規格變更通知

φ22 YW 系列 控制元件

茲因φ22 控制元件 YW 系列規格變更如下，特此通知。

變更例:型號「YW1B-M1E11*」

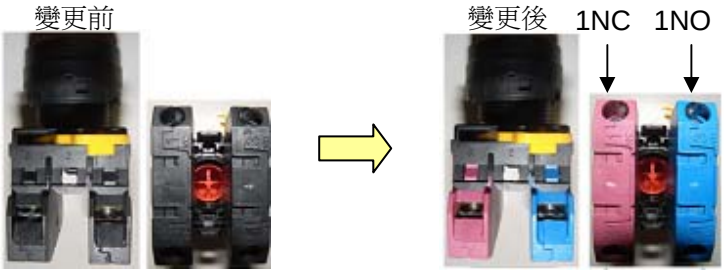
1) **接點塊顏色變更**

接點塊顏色將由「黑色」變更爲「藍色」或「紫紅色」或「藍色跟紫紅色的組合」。如此一來，就可輕易地從接點塊的顏色進行辨識。

因爲只變更顏色，規格並無變更，因此變更前後的接點塊混合使用也不會有問題。

變更前	變更後	備註
1NO: YW-E10

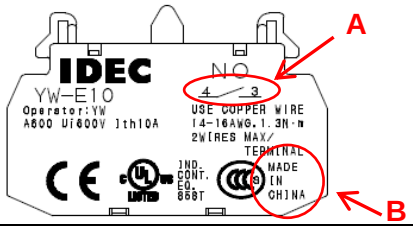
2) 變更接點塊的標示

A. 變更接點符號。

B. 原產地標示將由「CHINA」變更為 「MADE IN CHINA」。

僅 YW 系列使用
1NC: YW-E01

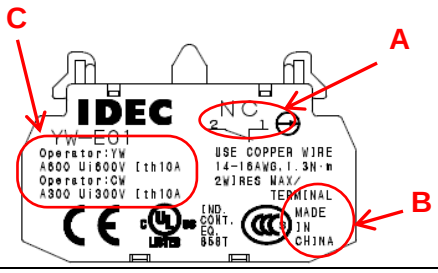
C. 1NC 的接點塊(型號:YW-E01)變為 YW 系列及 CW 系列共用，因此接點額定將追加標示 CW 系列亦適用。
